SDĚLENÍ ZADAVATELE

„Stavební úpravy objektu Moravská 894/7, Aš“

podlimitní veřejná zakázka na stavební práce

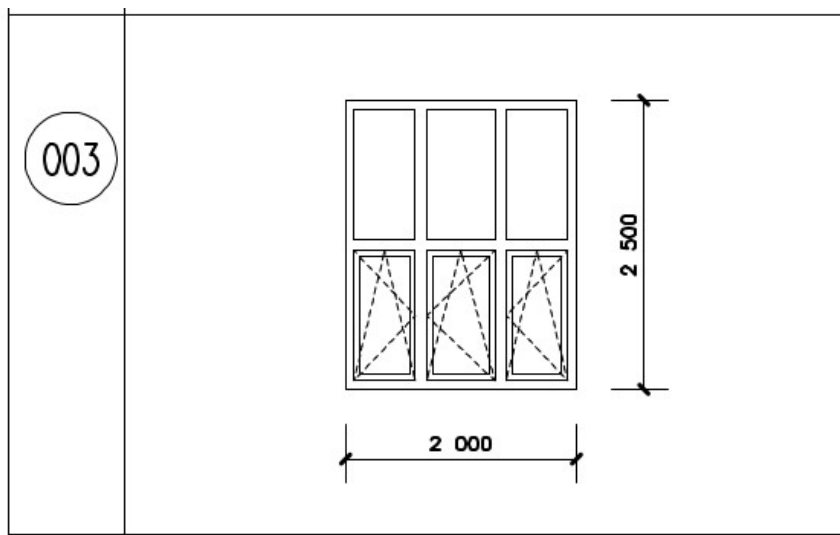
1. V zadávacím VV ve stavební části jsme nenašli položky k zámečnickým prvkům Z1, Z2B, Z3, Z4 a Z5.
Prosíme o doplnění.
2. Na prohlídce stavby jsme viděli, že některé litinové prvky zábradlí Z2 chybí, bude tedy potřeba je doplnit.

Výše uvedená položka toto dostatečně nepopisuje. Ani v TZ není uvedeno doplnění chybějících prvků.

Prosíme o doplnění popisu, aby všichni uchazeči nacenili stejné zadání.

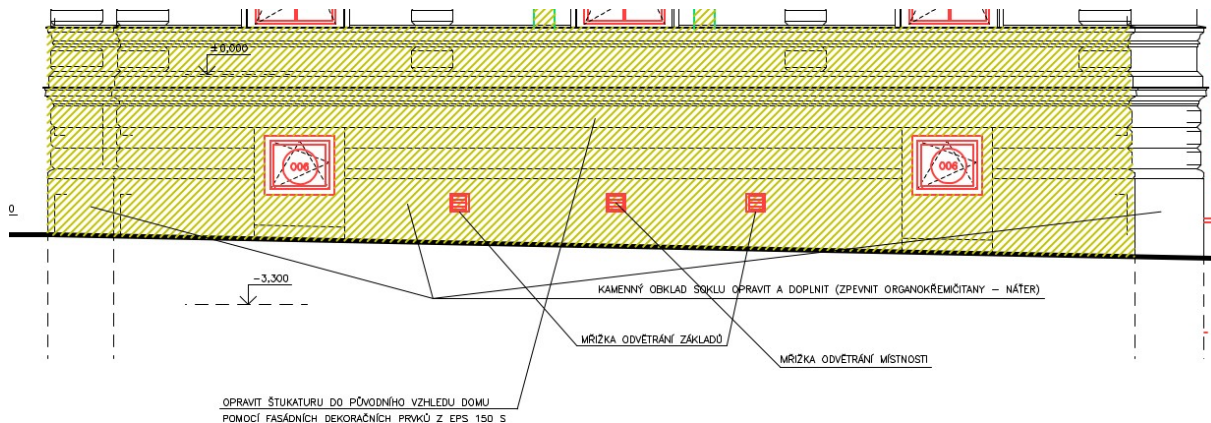
9. V pohledu je uvedena oprava kamenného soklu nátěrem organokřemičitany:

Ve VV jsme k tomu nenašli položky.

Prosíme o doplnění.
